CODIGO:		Mat.:	
DESARROLLO:			
ESCALA	FECHA:	NOMBRE:	Lackey s.a. CARRETERA DE MADRID, KM.316 TEL. (978) 33 17 00 / FAX (978) 33 04 70 50012 ZARAGOZA (ESPAÑA)
DIBUJADO:	17 06 97	POSTIGO:	
COMPROBADO:			
ESQUEMA ELECTRICO HT-720 / HM-735 TEKA ALEMANIA			N.º. 2614
Mod.: HT-720 / HM-735 TEKA ALEMANIA			Sustituye a:
			Sustituido por:

CODIGO:		Mat.:	
DESARROLLO:			
ESCALA	FECHA:	NOMBRE:	Larkey s.a. CARRETERA DE MADRID, KM.316 TEL (976) 33 17 00 / FAX (976) 33 04 70 50012 ZARAGOZA (ESPAÑA)
DIBUJADO:	20 01 95	POSTIGO	
COMPROBADO:			
ESQ. ELECT. HT-720 / HM-735			No 1667-03
Mod.: HT-720 / HM-735			Sustituye a:
			Sustituido por:

ESQUEMA ELECTRICO
HT-720 / HM-735 TEKA ALEMANIA

N°. EE00042-004

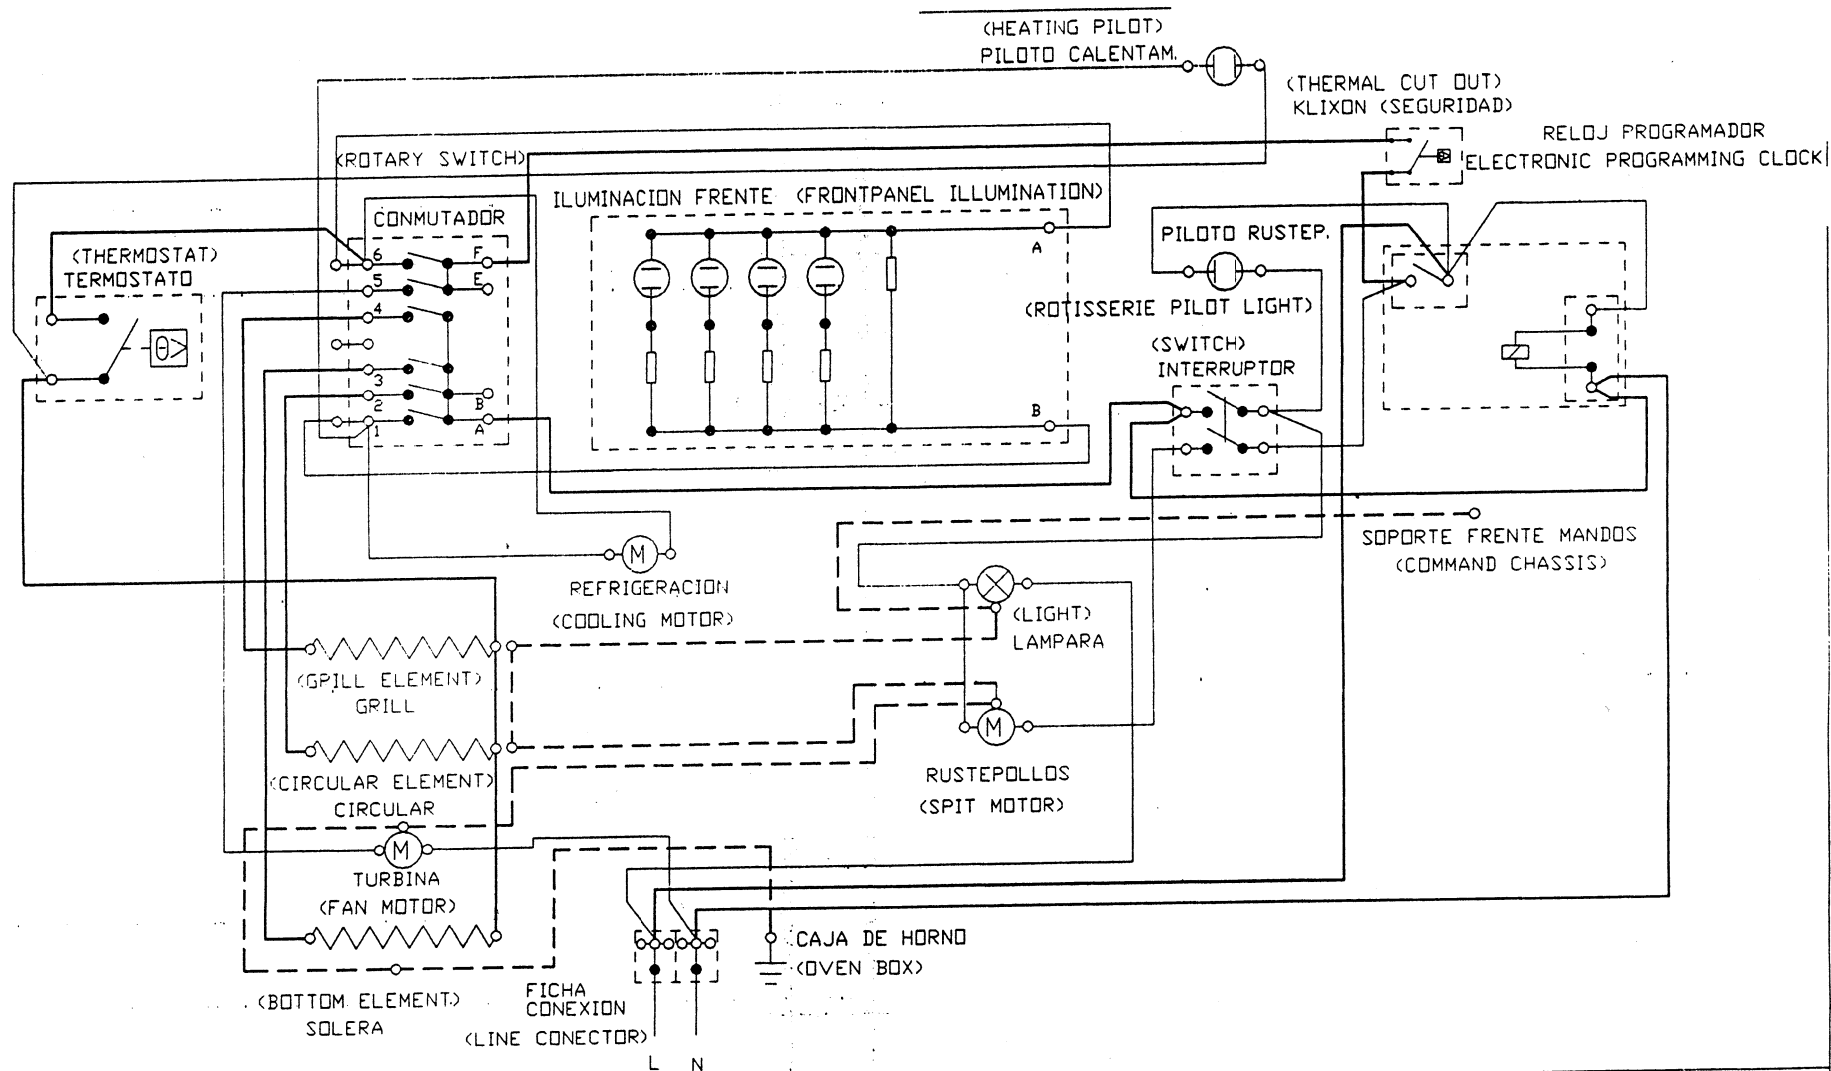
Adicionar nombres en Ingles

Adicionar nombre HM-735

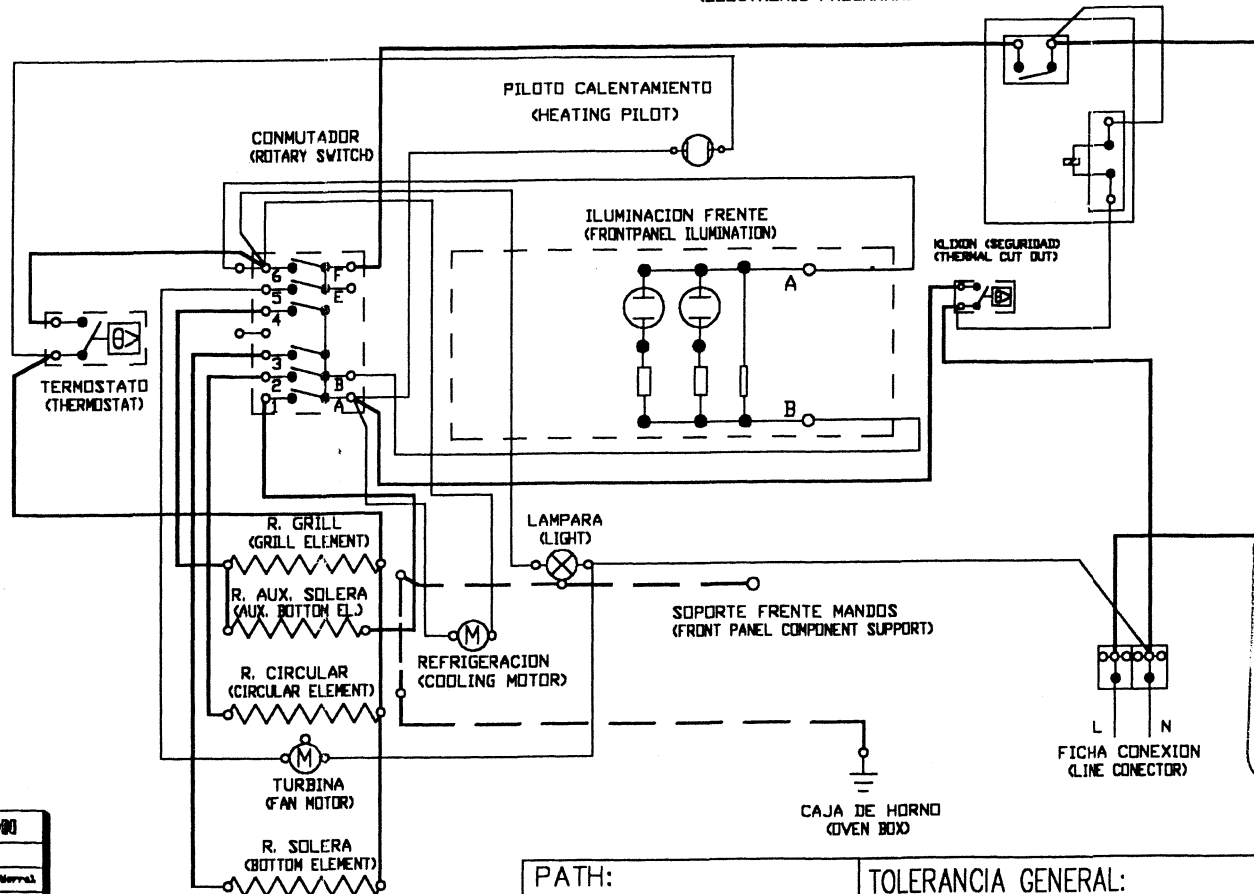
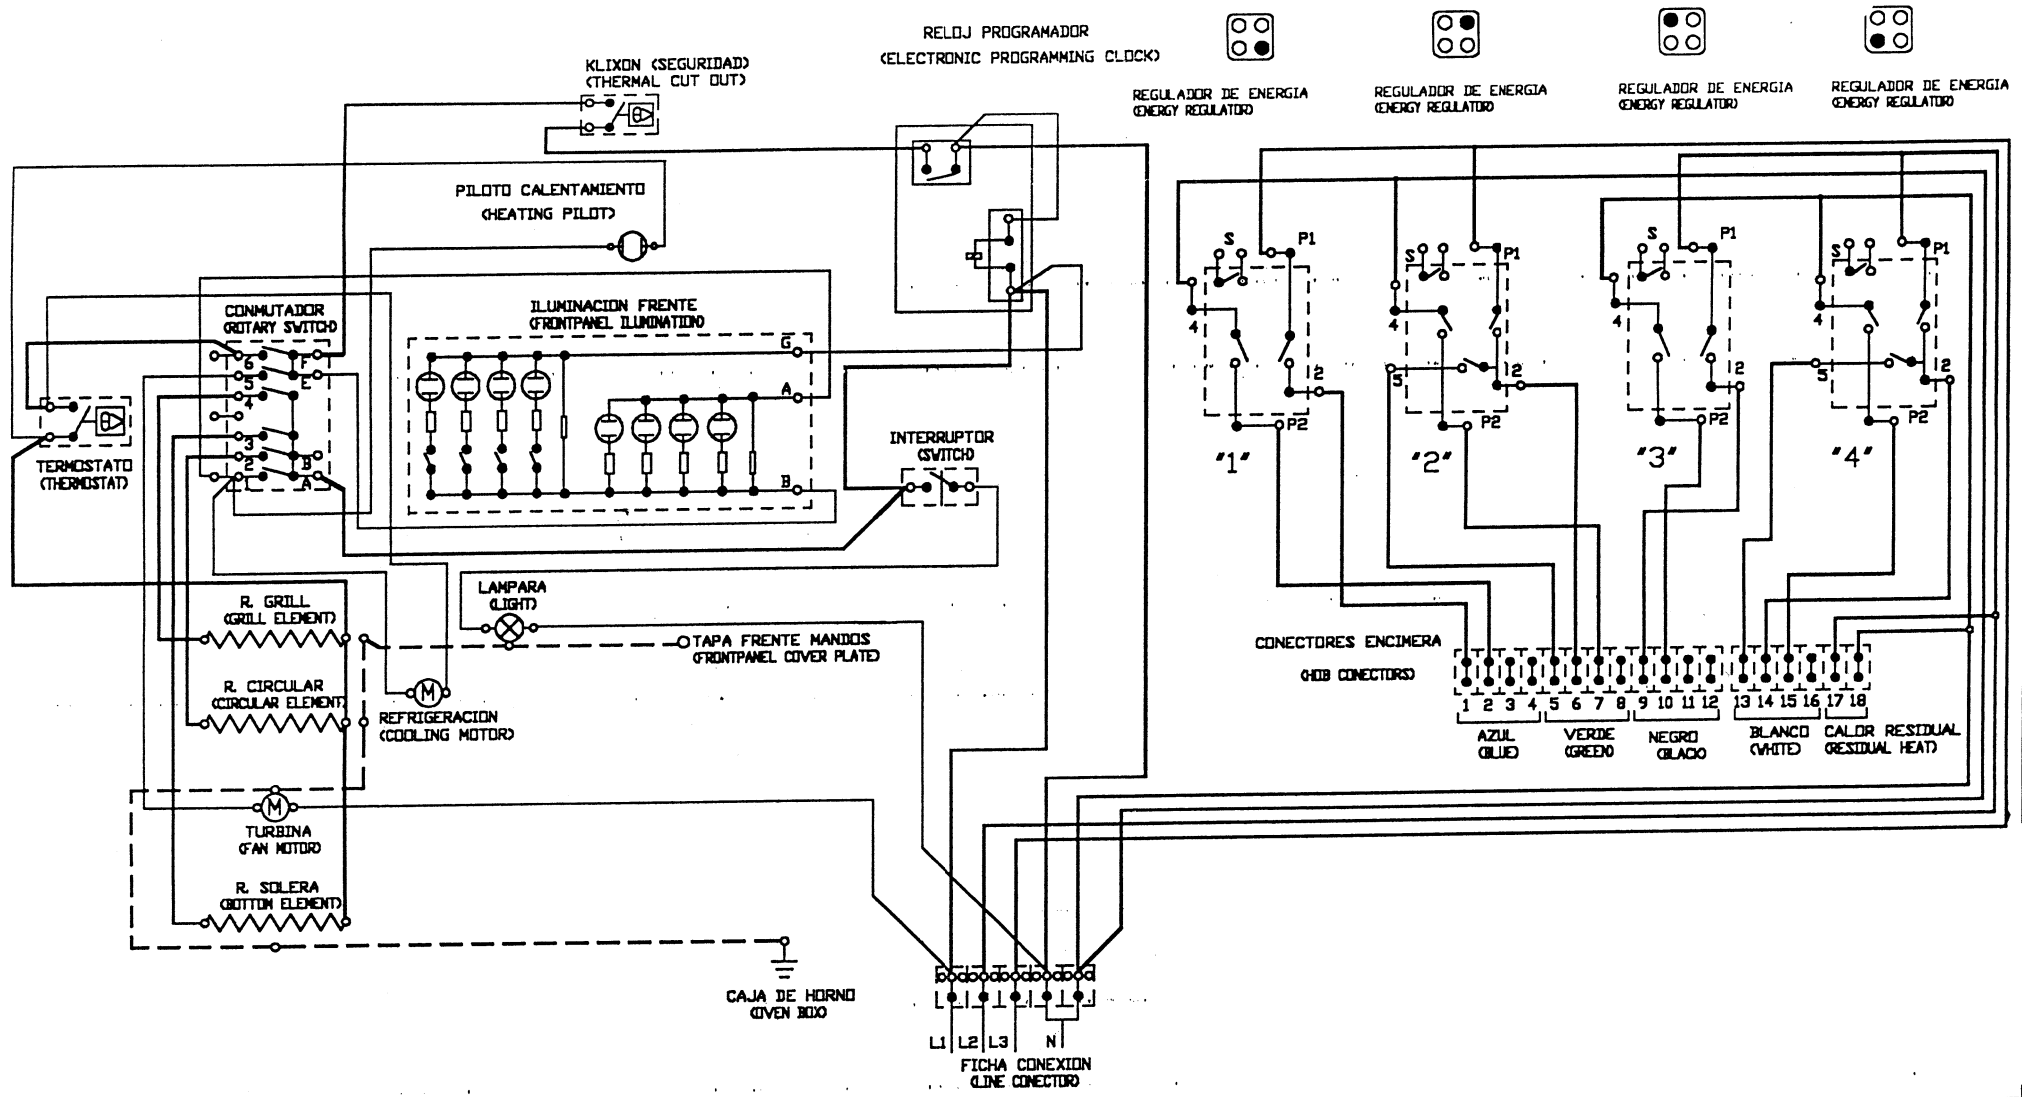
Cambiar Tapa frente mandos en V/A por:
- Soporte frente mandos

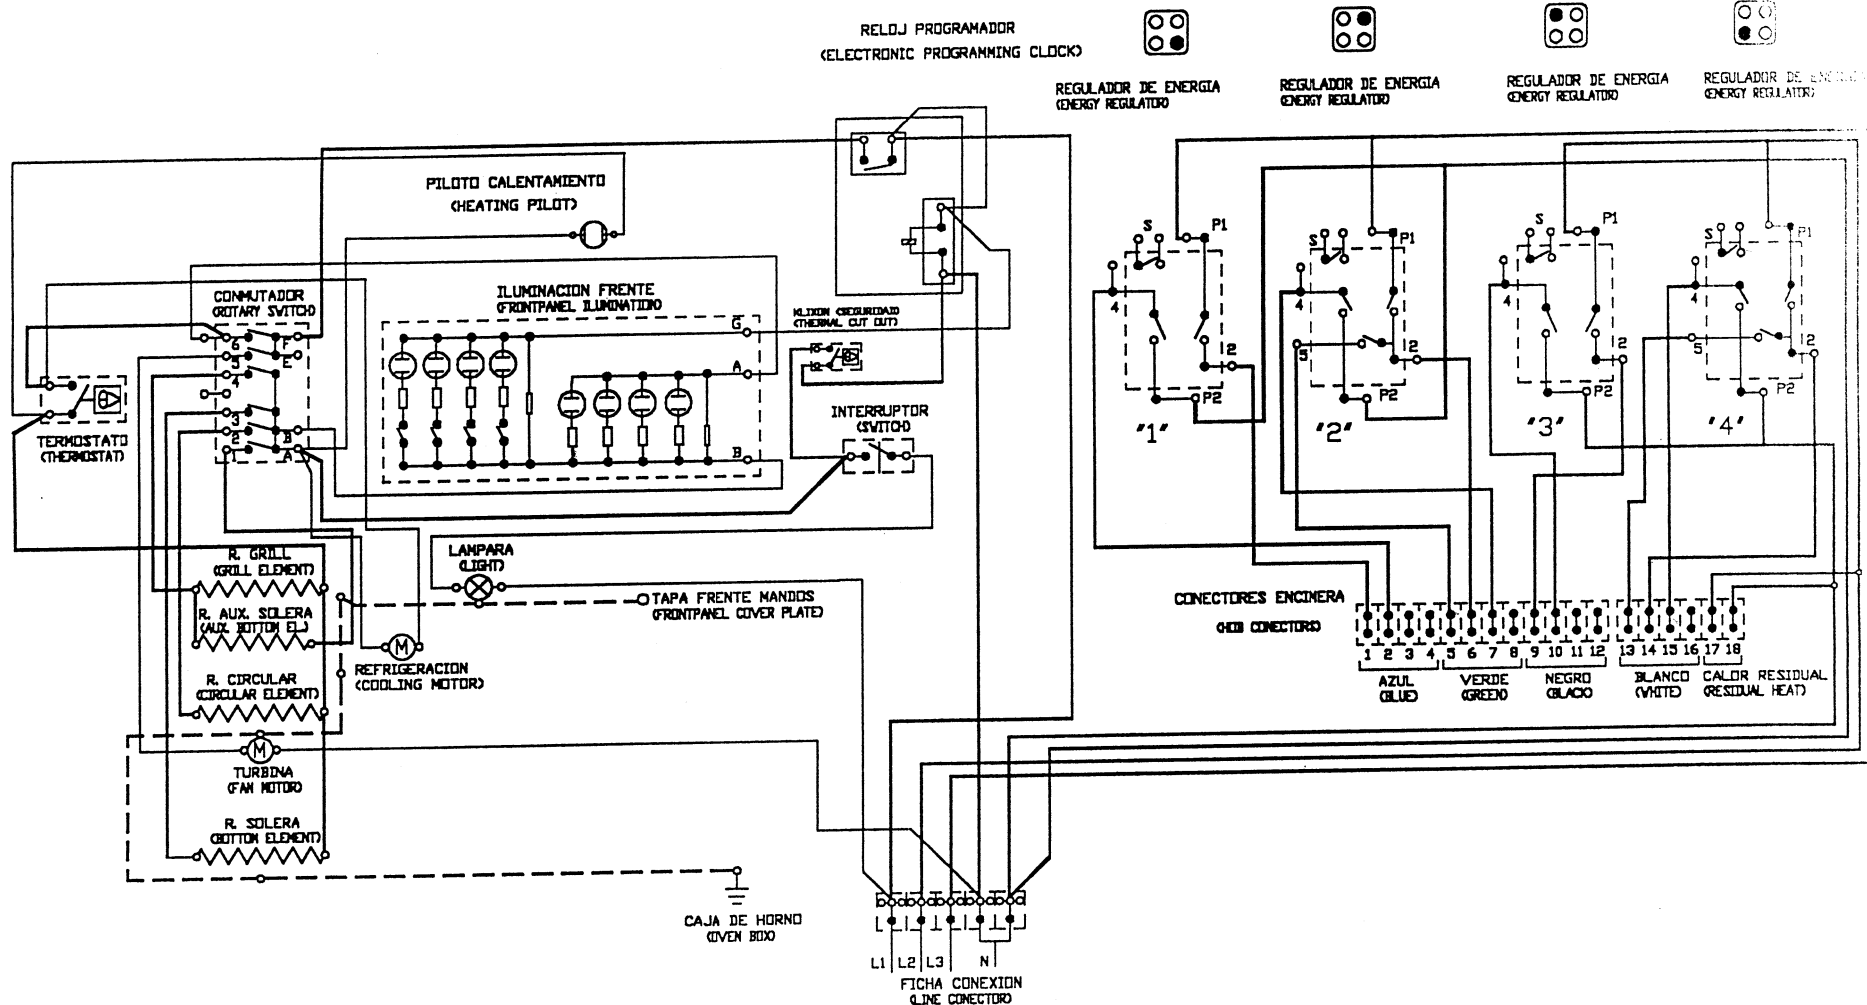
MODIFICACION: Sr. CRESPO
 Cambiar conexión placa iluminación:
 Cable Azul a Conmutador "1 bis"
 Cable Blanco a Conmutador "E"
 Cable Gris a Reloj inferior
